ООО ПКБ «ГеоспецпроектЪ»

05.06.14 № 119 /фкб-03

Обращаем Ваше внимание, на то, что в ходе авторского надзора в соответствии с договором № 1/10-12 от 15.10.2012, при производстве СМР на объекте: «Строительство многофункционального торгового центра» по адресу: г. Москва, ЗАО, р-н Тропарево-Никулино, пересечение пр-та Вернадского и ул. Покрышкина», происходят грубые нарушения строительных норм и правил, а именно:

Фото 1. Выдавливание торца стены из-за ошибки в установке опалубки

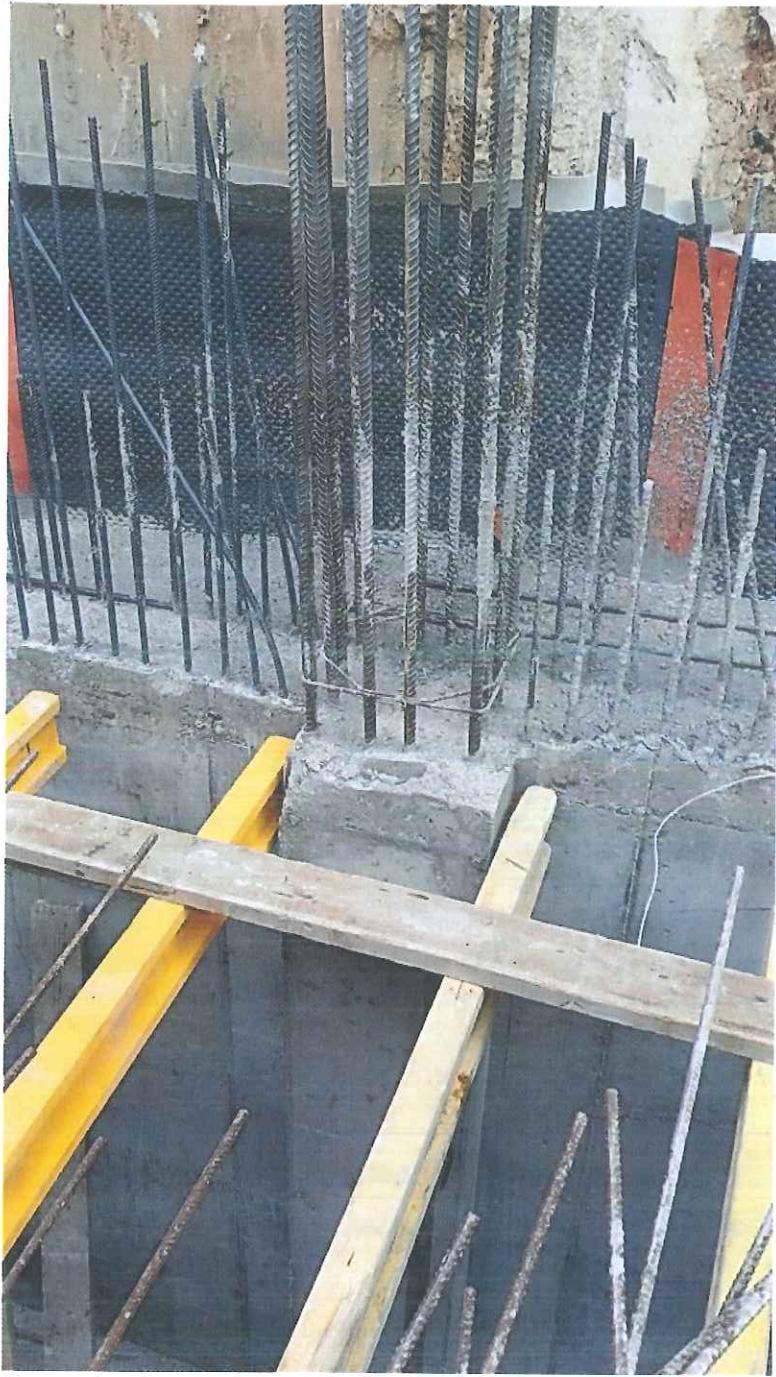
- выполненные плиты перекрытий имеют значительные прогибы из-за неточно выставленной опалубки.
- при бетонировании стен, выдавливается торец опалубки что приводит к образованию параболического торца, что является нарушением.

Фото 3. Превышение защитного слоя бетона в плите перекрытия.

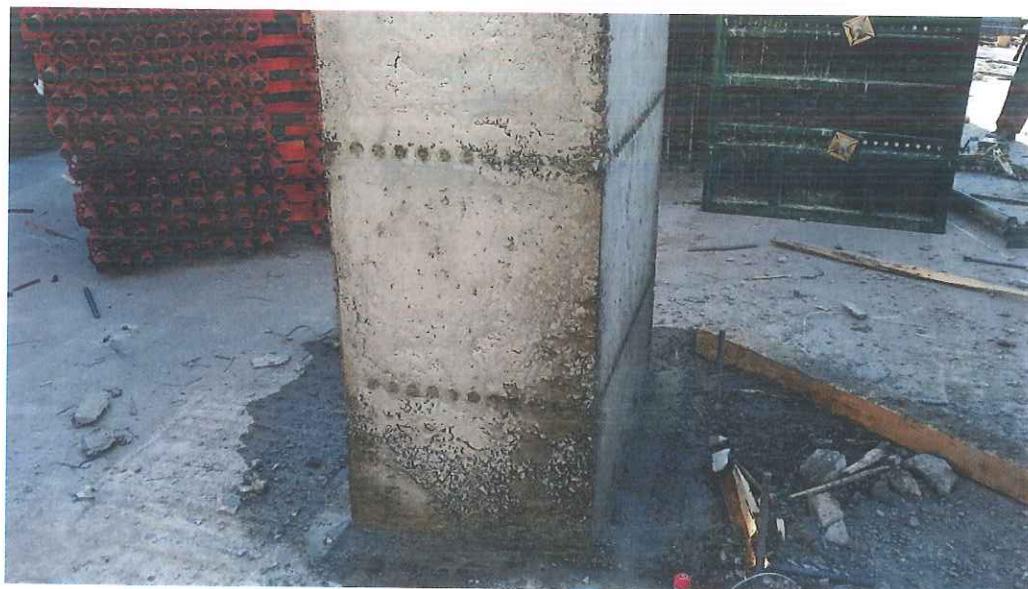
- нарушение защитных слоев бетона, в некоторых местах, для нижней арматуры он полностью отсутствует, а для верхней достигает 70-130мм.

Фото 2. Огромный защитный слой бетона. Снижена рабочая высота сечения в колонне.

Фото 9. Стена на отм. -15.750. Судя по фото заливали примерно за 3-4 раза. Было предписание к демонтажу. Предписание было проигнорировано.

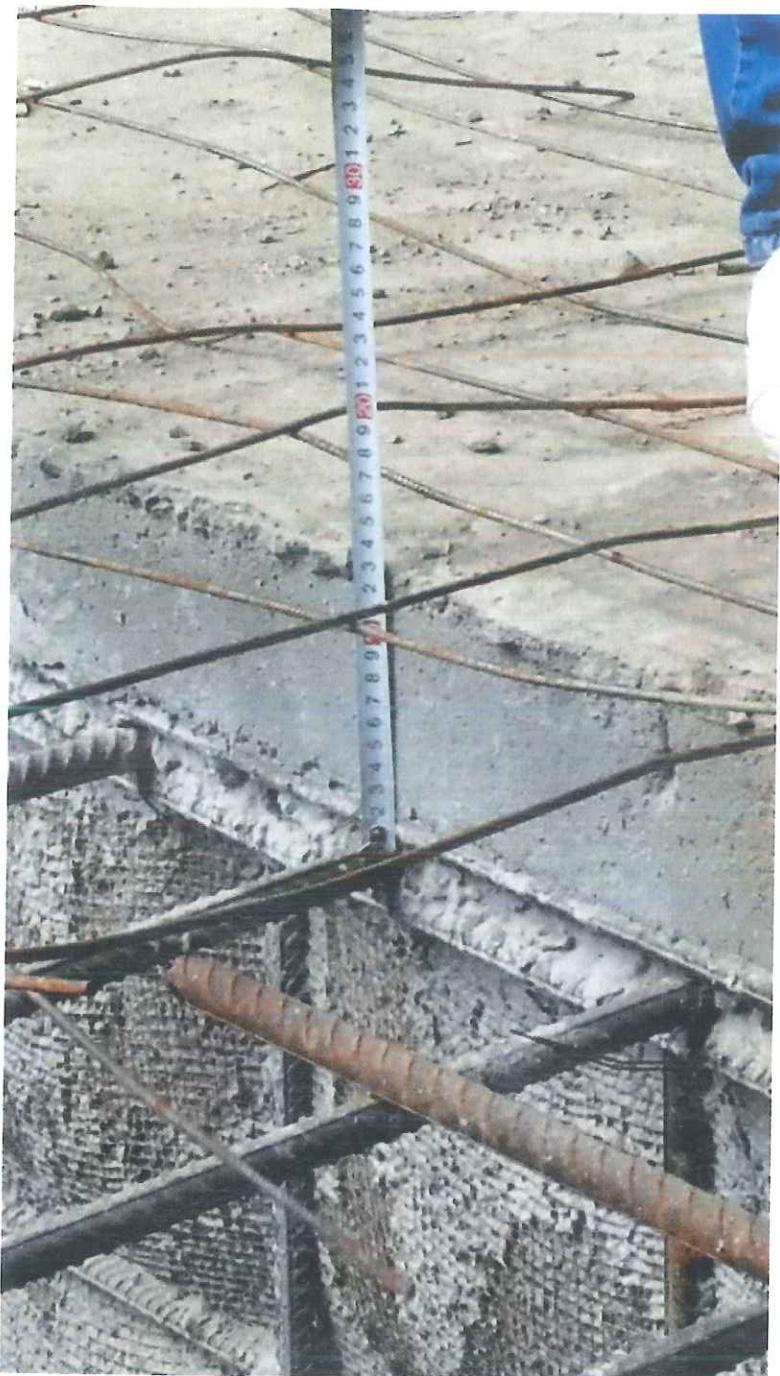
Фото 4. Уход цементного молока

Фото 5. Защитный слой по проекту 50мм. По факту 90мм.

Фото 6. Резка арматуры газом

Фото 7. Бетон крошится и отваливается. Прошло 2 недели с момента заливки.

Фото 8. В стены установлена вертикальная арматура не по проекту. Вместо диаметра 12, установлена арматура диаметром 10. Прораб объяснил это тем что на стройке не было 12-й арматуры, поэтому поставили 10-ю.

Фото 15. На фото явно виден дефект бетонирования антресольной плиты. Рабочий шов не вертикальный. Шов по длине не параллелен. Бетон разного цвета. Наверху виден дефект бетонирования стыка стены и перемычки.

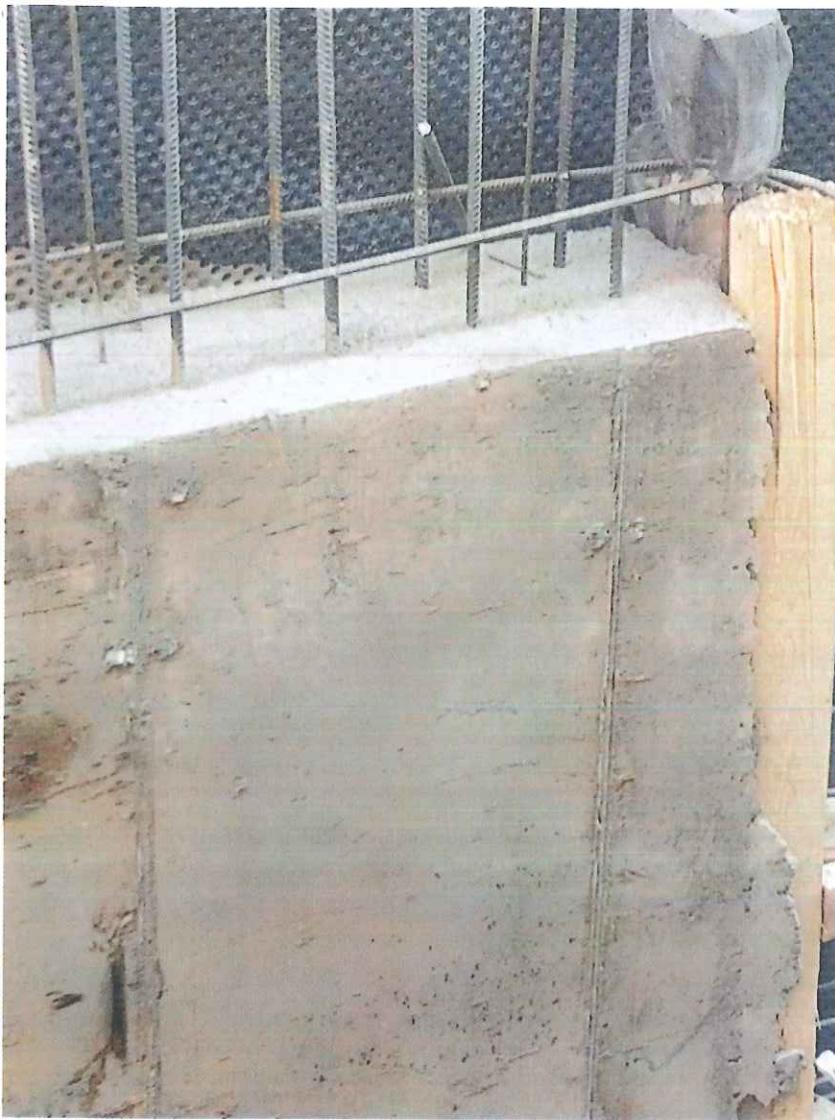
Фото 10. Западный слой бетона для верхней арматуры в фундаментной плите. По проекту 30мм, по факту 130мм.

Фото 11. Непробетонированный участок стены

Фото 12. Трещина на контакте пилона и консольной балки. Отм. +10.800

Фото 13. Антресольный этаж между плитам на отм. +5.400 и 10.800. Капитель прилеплена сбоку. Непонятно что будет удерживать эту плиту что бы она не упала.

ФОТО 14. Так же плита как на фото 13. Вид с боку.

Фото 18. Непонятные инородные включения в теле фундаментной плиты.

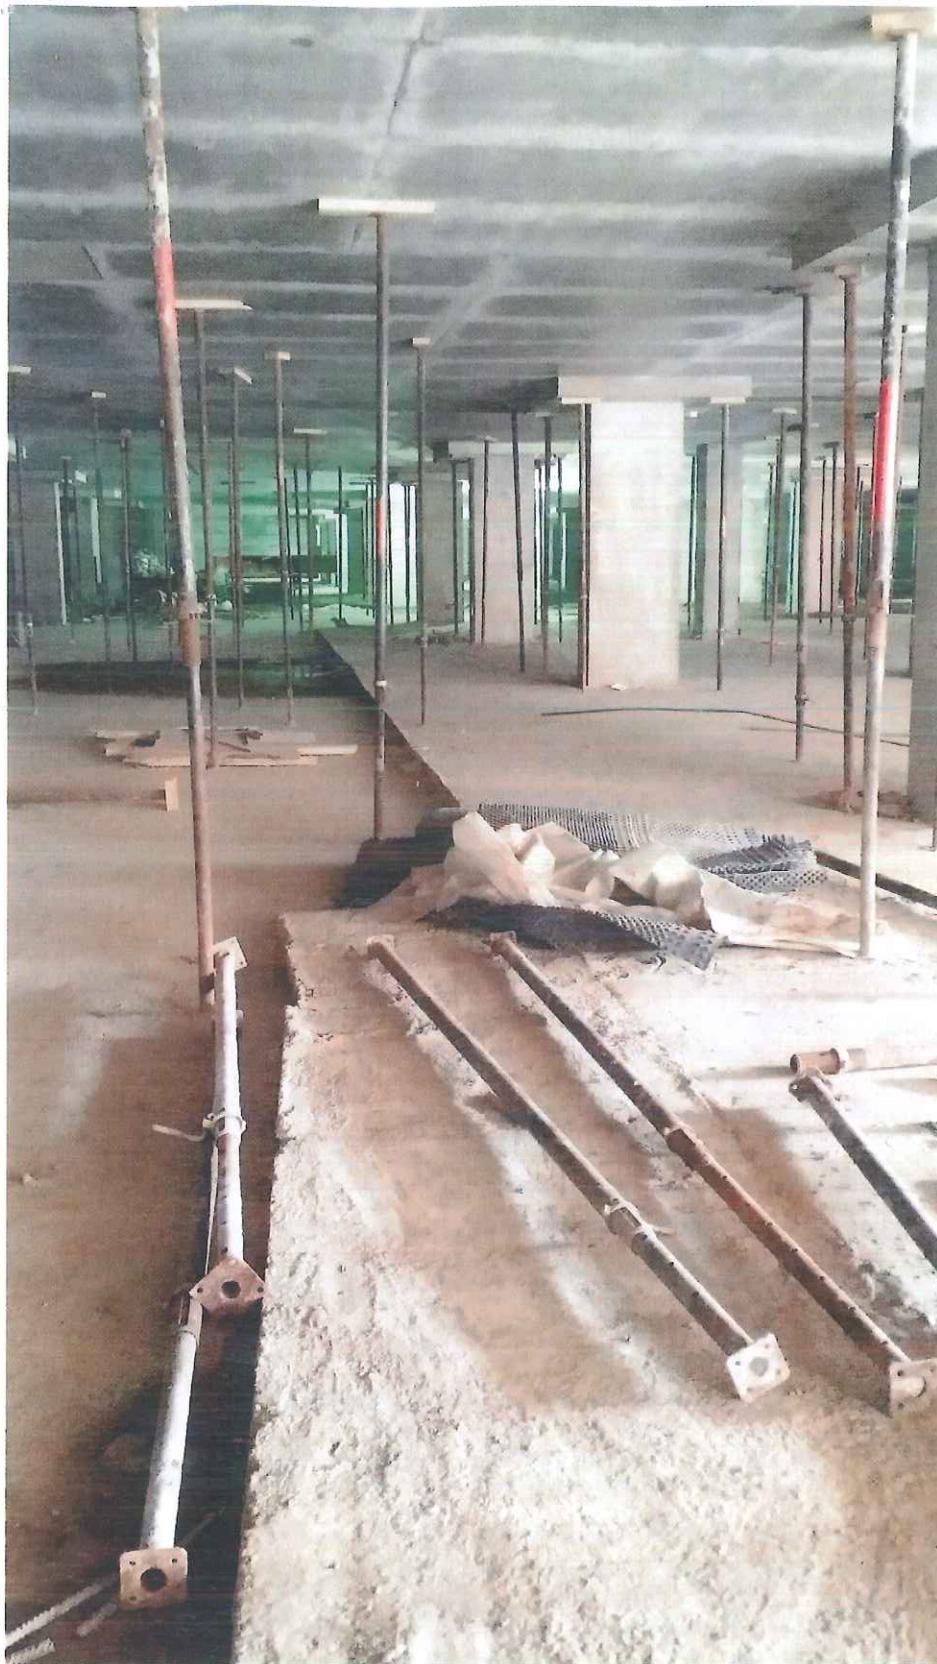
Фото 16. Защитный слой бетона в стенах.

Фото 17. Защитный слой в пилонах.

Фото 19. Непонятный перепад в фундаментной плите. По проекту, плита без перепадов.

Фото 20. Устройство рабочего шва бетонирования в стенах.

Фото 21. Перелив колонны. Кое как срубили, отм. срубки должна была быть по низу капители.
